DODATEK Č. 02 KE SMLouvĚ O DíLO

NÁVRH ZMĚNY				číslo : ZL_02/2021	
Zhotovitel:		Ještědská stavební společnost spol. s r.o., Selská 517, 460 01 Liberec XII – St. Pavlovice			
Komu:		Severočeská vodárenská společnost a.s. Přítkovská 1689, 415 50 Teplice		Datum: 30.6.2021	
Název akce: LI032706 - Liberec, Srbská - rekonstrukce kanalizace a vodovodu					
Způsob odeslání/ předání/datum:	Poštou	E-mailem-	Faxem:	osobně ano	
Odkazy		na specifikaci:			
		na výkresy:			
		na rozpočtové podklady: Rozpočet Změna č.2			
		na jinou část smlouvy:			
Popis a zdůvodnění změny:					
PD předpokládala 50% výměnu výkopku, dle geologického průzkumu provedeného po zahájení stavebních prací je nutné vyměnit 100%. Z důvodů koordinací stavebních prací s akcí Města Liberec je nutné posunout termín realizace do 31.08.2021, s tím, že ukončení vodohospodářského díla bude do 20.8.2021.					
Důvod vícepráce/méně práce	záměr objednatele	chyba v projektové dokumentaci	chyba zhotovitele	vyšší moc	jiné okolnosti

Liberec - Srbská

Zpráva o laboratorním rozboru zeminy – 1. strana

Klasifikační diagram zemin s částicemi do 60 mm

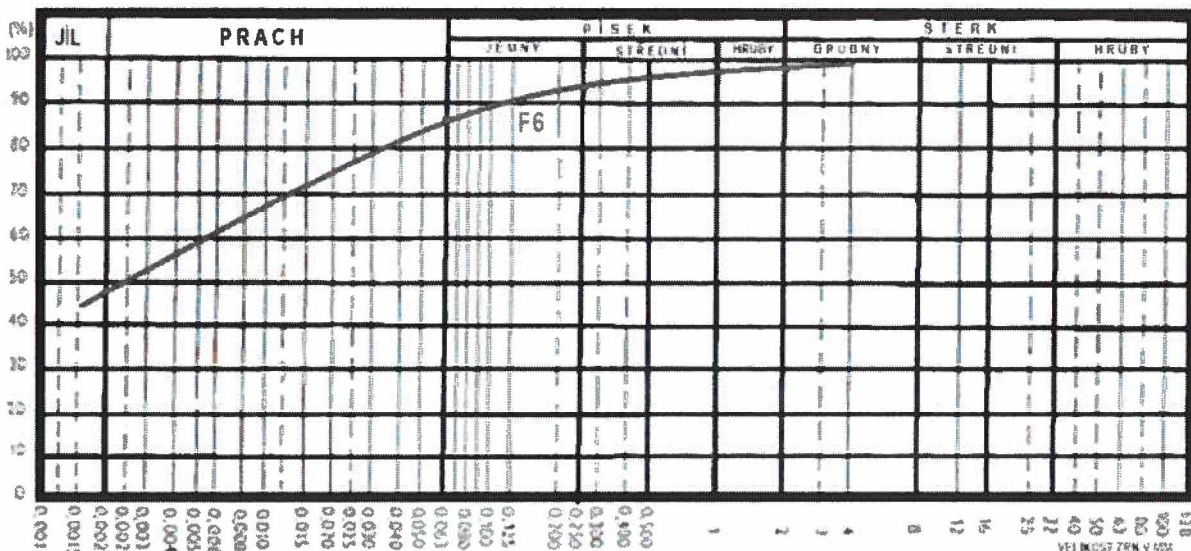
c) Středně plastický jíl třídy F6 není v souladu s ČSN 73 6133 vhodný do zásypů konstrukčního typu.
